計畫名稱： 雲林離島式基礎工業區環境監測計畫(113年~114年)

雲林離島式基礎工業區施工期間環境監測101年第1季
(101年1月~3月報告)雲林縣政府審查意見回覆情形

雲林離島式基礎工業區施工期間環境監測101年第1季
(101年1月~3月報告)行政院環保署審查意見回覆情形

附件一

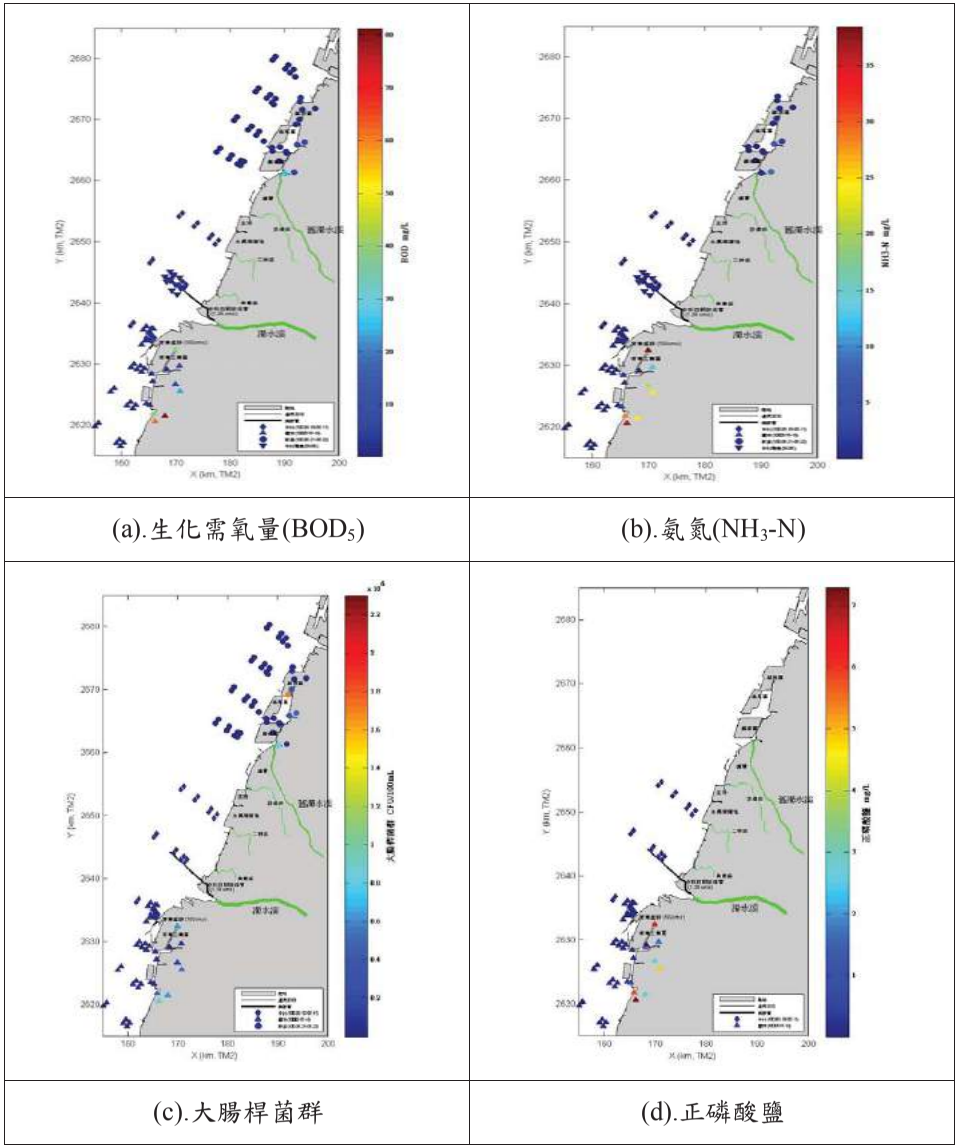
5.報告書圖3.1.7-2溶氧比較分析圖，新興橋及西湖橋的測值趨近於零，且新興橋本季溶氧持續降低，請說明原因。	由報告書圖3.1.7-2監測結果顯示，雲林離島工業區內陸河川長期受到陸源不定期畜牧與生活廢污水排入影響，陸源污染輸入大量污染物排入河川，超過河川之涵容能力，係造成有才寮大排(新興橋測站)、舊虎尾溪(西湖橋測站)與新虎尾溪(蚊港橋測站)等河段嚴重污染之主因，而水中溶氧變化降低與當時有機營養鹽污染排放量變動有關。再者，前述河川測站並非參察工業區放流水排放區域，且新興區造地工程已暫停多年，不會產生有機耗氧之物質導致新興橋及西湖橋的溶氧降低。

6.報告書圖3.1.7-4氨氮比較分析圖，本季蚊港橋氨氮測值持續上升，請說明原因為何。	新虎尾溪(蚊港橋測站)流域主要負荷乃受長期陸源不定期畜牧與生活廢污水中氮排放量變動所影響，導致氨氮濃度高低變化不一。由附件圖 1(b)彰雲沿海水質氨氮之空間變化趨勢顯示，其濃度分布多呈現從河口向海域遞減之特性，其結果亦反映於新虎尾溪下游河段，河川污染指標(RPI)均屬嚴重污染。

圖1.4.9-1　海域現場調查範圍及測站位置圖

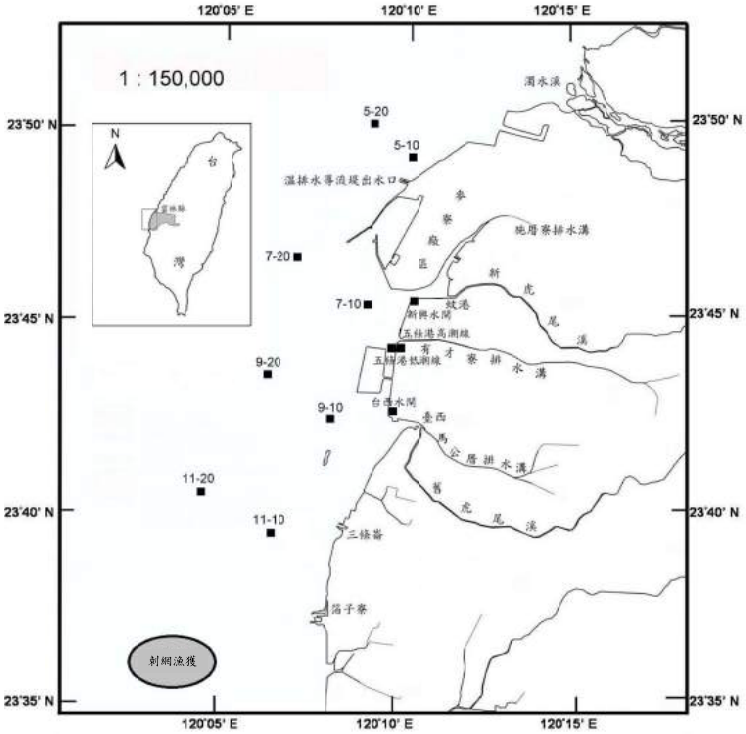
審　查　意　見	意　見　答　覆
一	依報告中圖1.4-6及圖1.4.9-1之測線7位置，海域水質及海域生態兩者並不相同，其次海域生態之測點(7-10、7-20)為10米處及水深20米處與報告中採樣水深(圖1.4-6等深線)之敘述不符，請補充說明前述採樣測線及位置之差異。	謝謝指教，海域生態調查二十多年下來海床深度並非固定，為維持相同點位測點7-10和7-20如今非指10米及20米水深處，反而有距岸遠近之意，且因海域生態調查執行拖網時必須避開港口航道至安全位置，故樣點為圖1.4.9-1所示。
二	依報告第3-115頁，麥寮溫排水只針對水溫限制符合規定，然依放流水標準，除排放口水溫≦42℃外，尚有溫差需符合≦4℃(離排放口500公尺)，故除水溫之規定外，仍請就本季各測站水溫，補充說明是否符合放流水標準之溫差規定。	謝謝委員之建議。然而，本計畫於海上實際量測之點位為導流堤出水口附近表水水溫，非其放流口水溫，因此無法求得實際溫差。
三	第2-55頁海域斷面水溫範圍及第2-59頁新興區潮間帶區導電度，其報告文字敘述與檢驗報告表格(附錄)資料不符，請查明釐清後更正。	謝謝委員指教，已檢查確認報告文字敘述與檢驗報告表格。
四	第2-69頁及第2-81頁，107年新興區潮間帶水質之新虎尾溪N1及舊虎尾溪N5，其鉻含量有往上偏高之趨勢，請研析並說明可能原因為何?	謝謝委員指教，經查此季次之數值尚落於歷年皆測範圍，新虎尾溪N1及舊虎尾溪N5鉻含量分別為0.0097及0.0099 mg/L，遠低於甲類海域水質六價鉻標準(≦0.05 mg/L)。
五	第2-63頁所敘，新興區潮間帶水質位於內陸排水與海域斷面之交接處，因受內陸畜牧及家庭廢水影響，水質較海域斷面略差，建議除仍應持續進行監測外，應盡可能提出相關可行因應處理方案，以避免該區域水質持續惡化。	謝謝委員建議。由數據顯示河川排水的陸源性污染，於出海口因與海水混和稀釋作用，RPI的指數有降低之趨勢，因此保持海水交換的流通性極為重要，故建議應定期調查河口周遭與河道淤積之變化，並適時進行疏浚工程，以利內陸污染有效擴散與近海交換。針對雲林縣有機污染之源頭分別為生活污水與畜牧廢水，建議可實施之作法為提高雲林縣上游鄉鎮的建築物污水處理設施、污水下水道接管率以及建立公共污水處理廠，有效降低排放污染量。而在畜牧廢水方面因應對策可參照雲林縣政府採取之3項水質保護措作為：(1)污染源勤查重罰；(2)強化畜牧業者對廢水處理設施操作能力及熟稔法令政策；(3) 極推動沼渣沼液農地肥分使用源頭減量措施；期能有效降低陸域水質之污染排放量。同時於各流域的重要區段設置水質自動監測站記錄水質變化，讓污染排放無所遁形，隨時被嚴密監。

圖 2.5-2　陸域植物生態春季監測新吉濁水溪口魚塭樣區下層植物分布圖

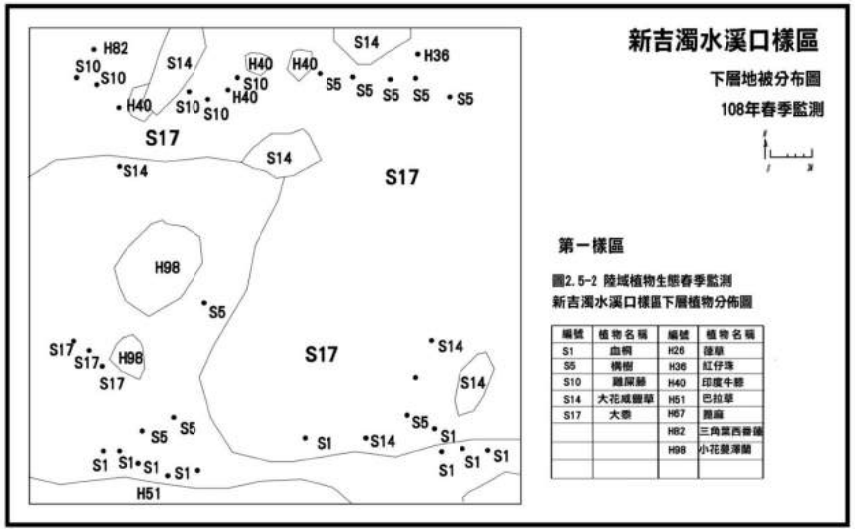
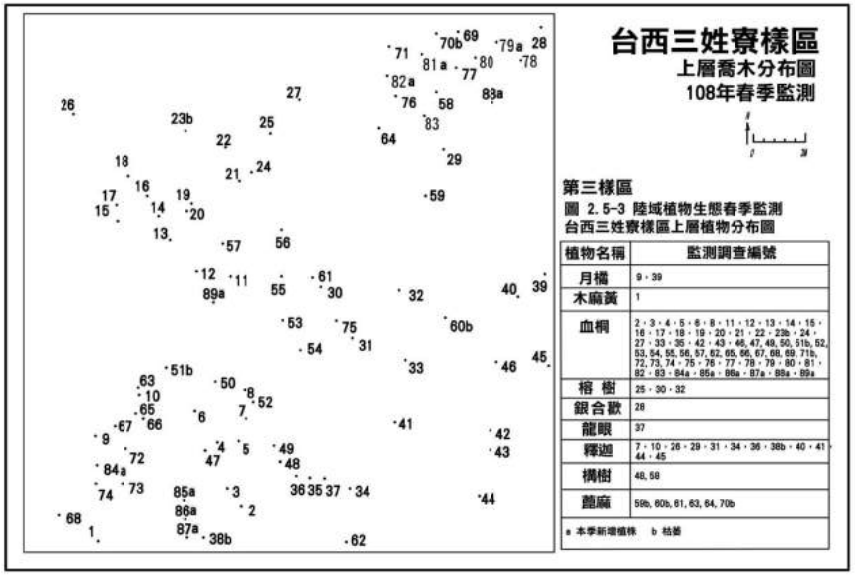
審　查　意　見	意　見　答　覆
一	經查本報告中有關監測項目、監測地點及內容撰述均屬合宜，合先敘明。	敬悉。
二	經查本報告書2.5.2節陸域植物生態監測(p.2-31頁)圖表重疊，無法辨讀；另缺少圖2.5-2及圖2.5-3，請查明後修正。	謝謝指正，已修正報告書2.5.2節陸域植物生態監測(p.2-31頁)圖表重疊處，並補充圖2.5-2及圖2.5-3於報告書中。
三	表2.6-1本季採樣地下水水質分析數據統計表(p.2-41頁)，請補充說明〝=〞符號之定義。	法規並無規定監測標準、管制標準，故用〝=〞表示，已補充說明於報告書表2.6-1註4。
四	圖3.1.8-1離島工業區陸域河口歷年水質變化圖(p.3-70至3-85)及圖3.1.9-1離島工業區海域歷年水質變化圖(p.3-91至3-112)，橫軸刻度之數值及單位不詳，建議重新繪製。	謝謝建議，已修正報告內圖3.1.8-1及圖3.1.9-1橫軸單位為「時間(月,81-108年)」。
五	以圖3.1.11-4牡蠣問卷戶85~108年單位收成量比較圖(p.3-133)為例，橫軸之數值無法清楚辨讀；另圖3.1.11-5至圖3.1.11-9亦同，建請修正。	謝謝指正，已修正橫軸之數值於報告書內，詳如圖3.1.11-4至圖3.1.11-9所示。
六	綜上所述，本監測報告部分內容尚屬合宜，建請貴局 待環興公司修正後，逕送環保署。	敬悉。

圖 2.1-2　108 年度第 1 季各測站二氧化硫(SO_2)日平均值及最高小時值比較分析圖

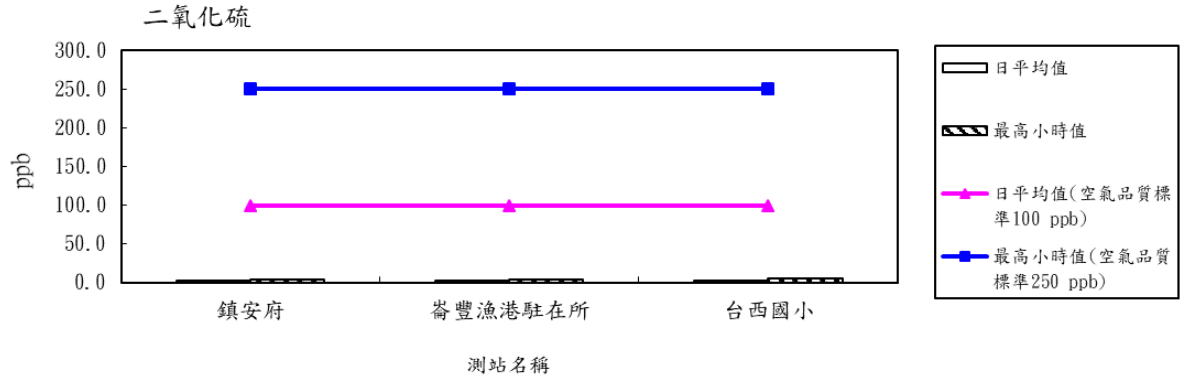
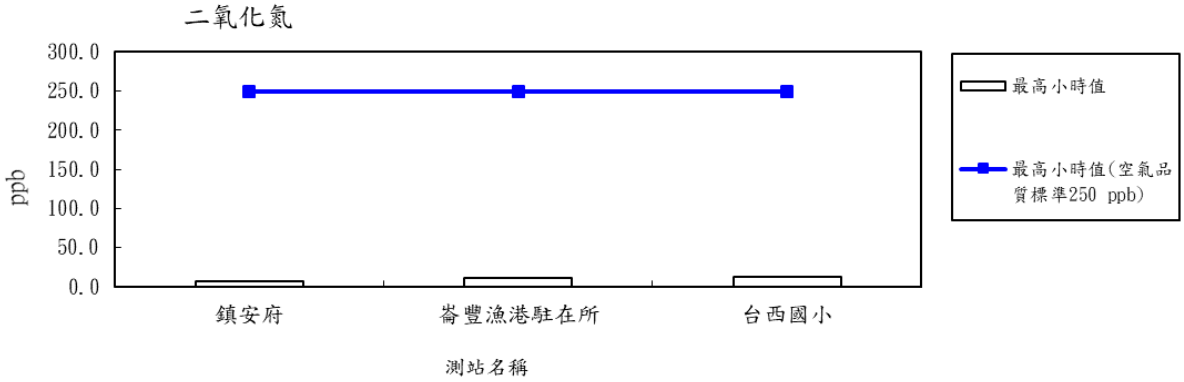
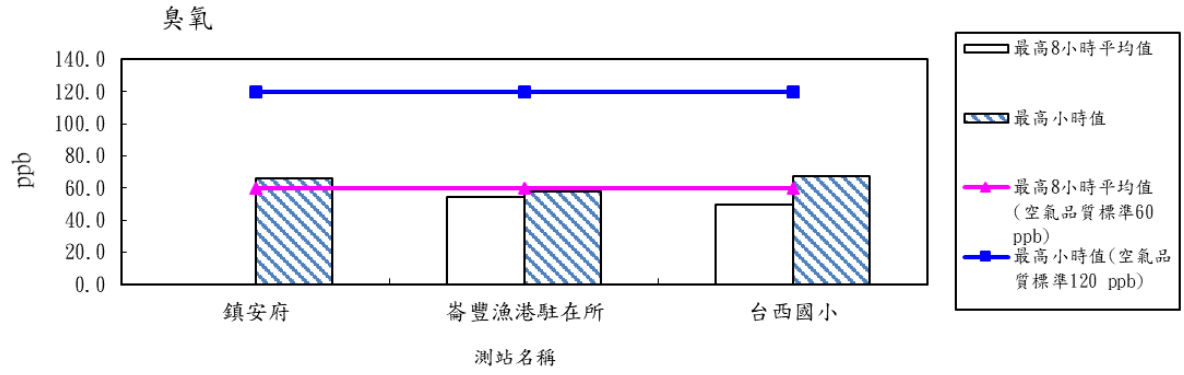
審 查 意 見	意 見 答 覆
一	圖2.1-2、圖2.1-4及圖2.1-5之圖例敘述中空氣品質未列單位，且建議與表2.1-2空氣品質標準單位相同。	謝謝指教，已修正圖2.1-2、圖2.1-4及圖2.1-5空氣品質標準單位與表2.1-2為一致。
二	本季鎮安府測站PM_{10}濃度比其他測站高出3-4倍，請說明原因。	本季鎮安府測站監測時間為108年1月26-27日，其他測站監測時間為108年1月27-29日。而環保署於108年1月26日發出新聞稿，表示由於強烈大陸冷氣團導致風速增強，引發地表揚塵現象，麥寮地區小時PM_{10}濃度在12時達623微克/立方公尺，14時空氣品質指標達紫色非常不健康等級，當日發布空污警報。
三	表2.2-1備註中依據102年雲林縣噪音管制區，至今已公告至106年雲林縣噪音管制區，請修正並檢討。	謝謝指教，已修正相關內容。
四	附錄中未見到落塵採樣及分析資料。	已補充第一季落塵採樣及分析資料於本季附錄中。
五	本季(1-3月)地下水監測結果SS02導電度、總溶解固體物相對其他區外監測井數值偏高，另氯鹽、氨氮、鐵、錳超過地下水污染監測標準，請持續監測。	謝謝指教，SS02歷年來導電度、總溶解固體溶解物常有偏高形，主要是受環境特性，未來會持續監測。

圖一　氟鹽歷年濃度測值變化

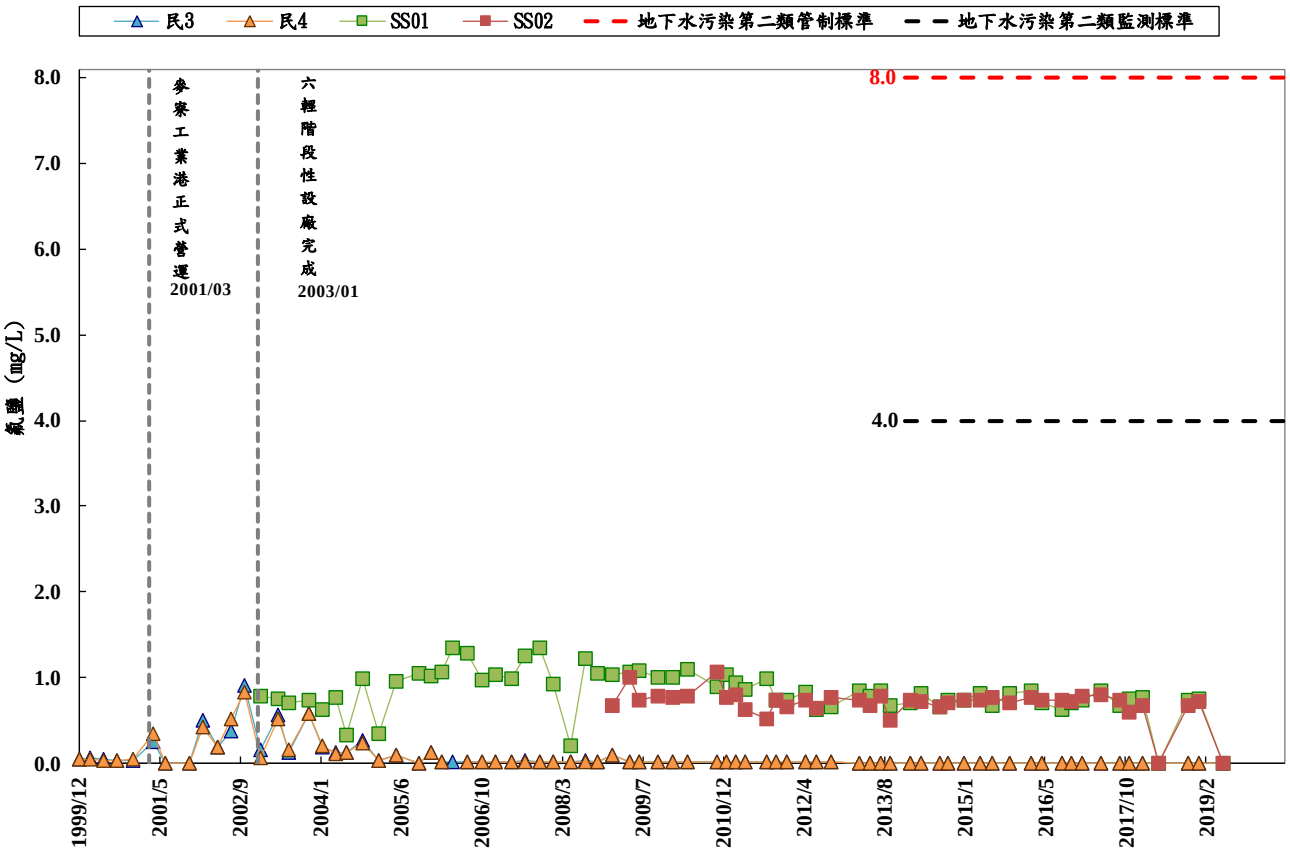
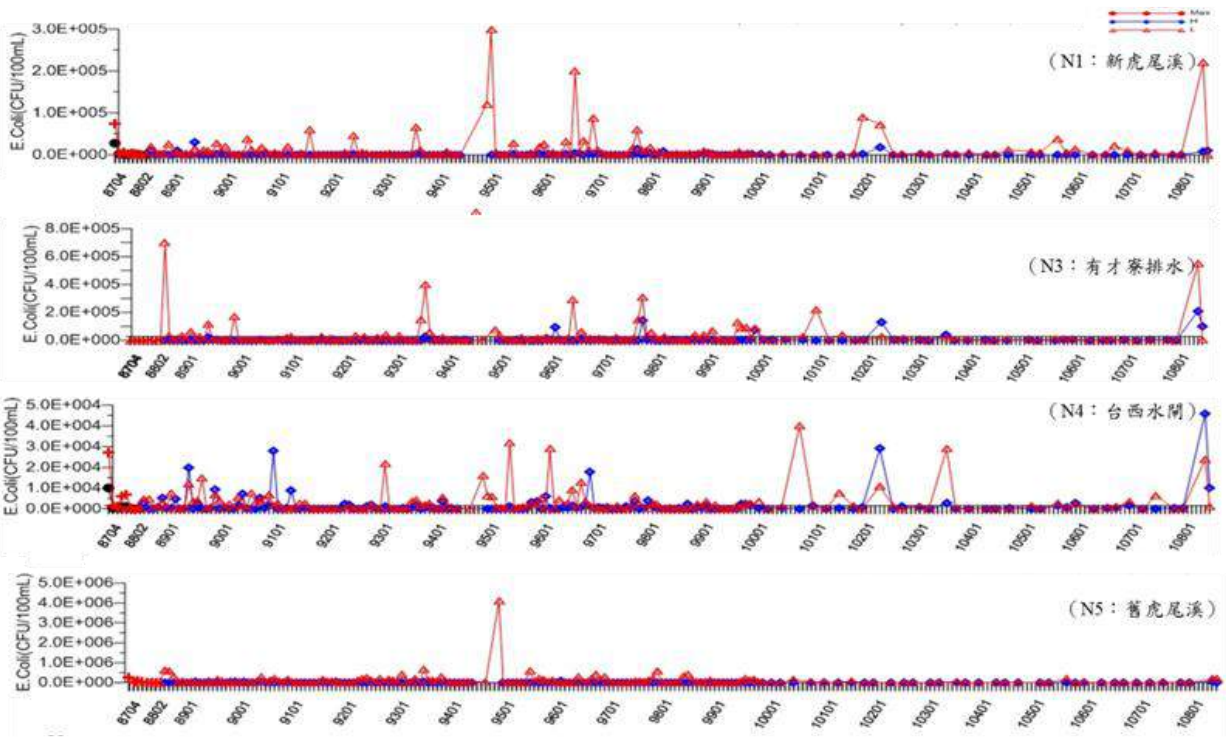
審　查　意　見	意　見　答　覆
	圖3.1.6-3「氯鹽歷年濃度測值變化」,「民井3」之地下水氯鹽監測值自2013年9月後變動幅度增大，請評估其發生原因。	謝謝指教，民井3係向民家借用之地下水井，其水質表示本區域的特性，目前雖有部份時間氯鹽偏高，惟仍多在監測標準以下，顯示本區域之地下水仍屬淡水。目前無發現本井附近之環境有足以影響水質之變化，未來將會持續注意水質變化與環境變化。
二	海洋委員會海洋保育署審核意見：	
	新興區潮間帶本季水質N1、N3及N4監測點之大腸桿菌群相較過去幾年，有明顯偏高狀況，建議補充說明。	謝謝建議，新興區潮間帶水質位於內陸排水與海域斷面之交界區，因多受內陸畜牧廢水及家庭污水影響，水質較海域斷面略差。新興區潮間帶水質之大腸桿菌群測值相較於上季，於108年第三季已有減少趨勢(圖二)，濃度仍在變動範圍內，後續將持續觀察。
